Předmětem posuzování vlivů na životní prostředí podle zákona č. 100/2001 Sb., v platném znění (dále jen „zákon EIA“) je záměr „Pokračování těžby v lomu Mrač“ Č.J. 161777/2025/KUSK, kód záměru STC2730.

Podatel tímto podle § 8 odst. 3 zákona EIA v zákonem stanovené lhůtě 30 dnů, počítané ode dne zveřejnění informace o dokumentaci na úřední desce krajského úřadu, tj. do 9. 1. 2026, podává ke zveřejněné dokumentaci následující vyjádření.

I PO PŘEPRACOVÁNÍ OBSAHUJE DOKUMENTACE SPOUSTU ROZPORŮ, NEJASNOSTÍ A DOSTATEČNĚ NEVYPOŘÁDANÝCH, NEBO CHYBĚJÍCÍCH ČÁSTÍ.

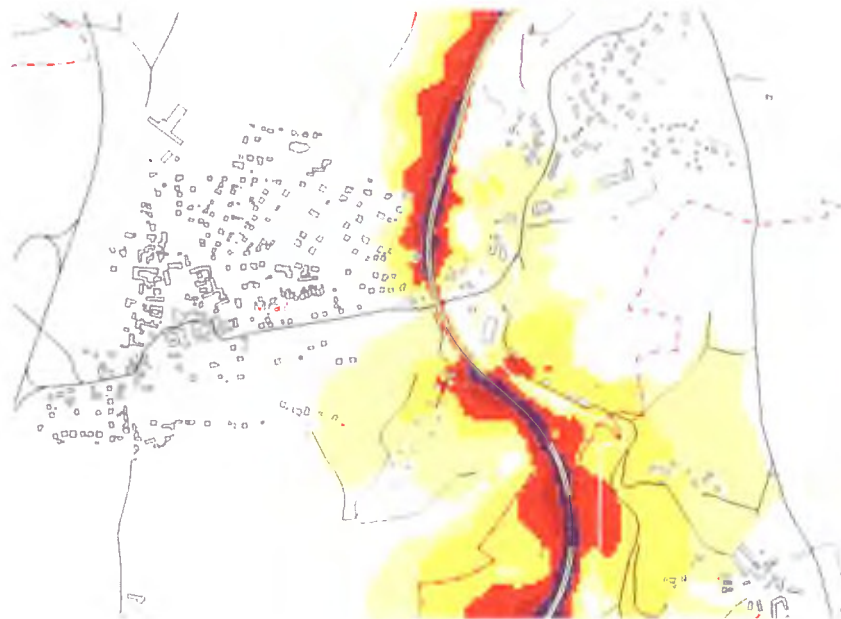
Jednoznačně kvantifikovat požadavek na zábor PUPFL a vyhodnotit jeho vlivy.

Vypořádání: Zábor PUPFL a jeho vyhodnocení je uveden v textu dokumentace v kapitole B.II. a v kapitole D.I.
